Produktänderungsmitteilung

Product Change Notice (PCN)

Hersteller:	Für Rückfragen:
RAYLASE GmbH Argelsrieder Feld 2+4 82234 Wessling Deutschland info@raylase.de www.raylase.de	Ihre Kundennummer: Ihr Ansprechpartner: Telefon: 08153 9999 699 E-Mail: PDN@raylase.de
	Datum der Veröffentlichung: 28.03.2025 PCN ID / Version: 202502-01

Graphische Übersicht:

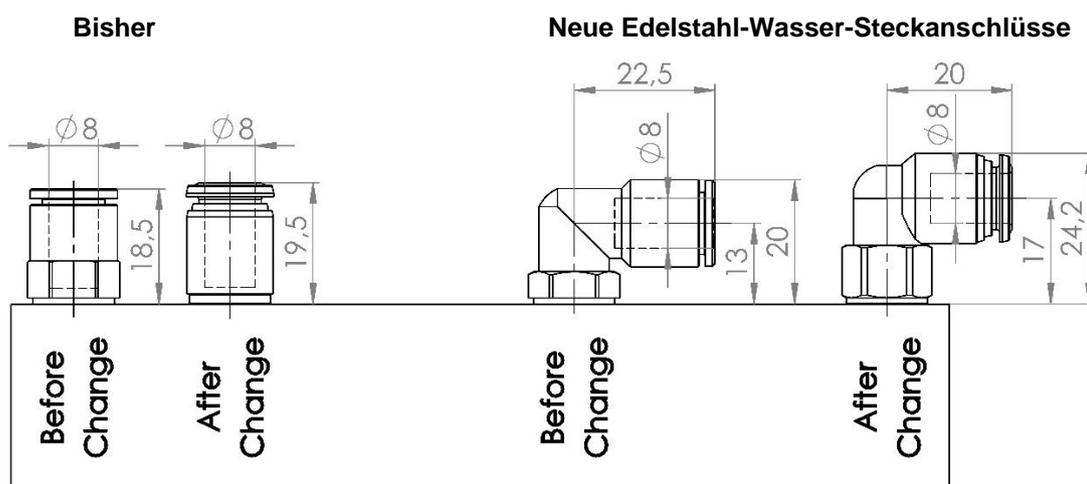
Aufgrund Applikations-spezifischer Vorgaben aus dem Markt der Elektromobilität sind wasserführende, vernickelte Messing-Steckanschlüsse (Fittings) für die Wasserkühlung zu vermeiden. Wir stellen deshalb für unten aufgeführten Produktlinien und Komponenten sämtliche Wasseranschlüsse auf Edelstahl um. Eine Veränderung oder Beeinträchtigung der bisherigen Funktionalität ist dadurch nicht gegeben.

Die Abmessungen der neuen Edelstahl Wasser-Steckanschlüssen unterscheiden sich von den bisherigen vernickelten Messing-Steckanschlüssen nur geringfügig (→ siehe Graphische Übersicht). Aufgrund der Position auf dem Masterblock der Ablenkeinheiten sowie an den Kollimatoren ist nicht davon auszugehen, dass dadurch Kollisionen in vorhandenen Maschinegenerationen entstehen.
